拉合尔水与污水管理项目（LWWMP）

AIIB项目编号P000074合同编号0074-PAK-01

第一次标前会议纪要

**拉合尔污水与排水管理项目（LWDMP）——从LARECHS COLONY至
GULSHAN E RAVI的污水系统，拉合尔（采用非开挖技术）**

DATE:-	NOVEMBER, 2025	DRAWING NO.:-	LW - TD - 493
--------	----------------	---------------	---------------

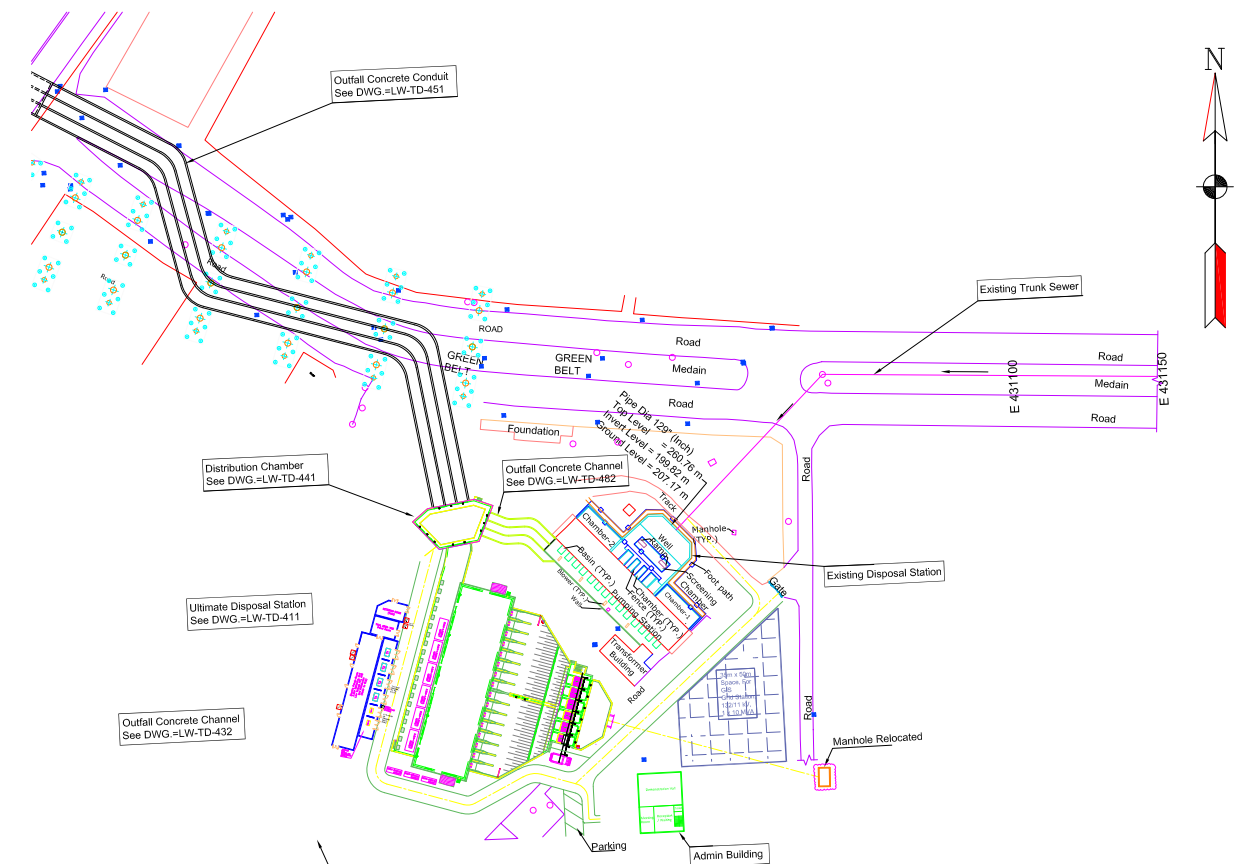
序号	参考章节	疑问	业主的答复
		排供电。然而，必须强调，公用设施电源可能因甩负荷、馈线跳闸或维护活动而中断。鉴于这些潜在中断，仅依靠公用设施供电来确保系统真正不间断运行（如要求中所述）可能实际上无法实现。这些外部因素超出承包商的控制范围，可能导致影响系统性能的临时停电。因此，投标人寻求贵方确认公用设施电源供电不中断这一固有局限性。 2) 由于与公用设施连接相关的范围在此阶段无法完全确定，请客户拨出暂定金额以充分涵盖所有相关费用和意外开支。	2) 请参阅我们对序号67的回复。
70.	第3卷，第二部分，第6节 - 业主需求，招标图纸。总平面布置图泵房（图号LW-TD-402）第3卷，第二部分，第6节 - 业主需求，招标图纸。132	在结合审查两份图纸时，观察到行政楼和通道与电气建筑/设施重叠。投标人的理解是，为承包商工作范围内包含的建筑、设备及其他基础设施工程提供充足空间应是业主的责任。请确认。	需要澄清的是，更新后的开关设备及相关电气装置，包括132/11kV电网区域、变压器、配电盘和电缆沟布置，可以容纳在泵房相邻及外部，如附件J所附更新图纸（图号492和493）所示。此外，控制室及所有相关附件应位于行政/办公大楼内的专用楼层。
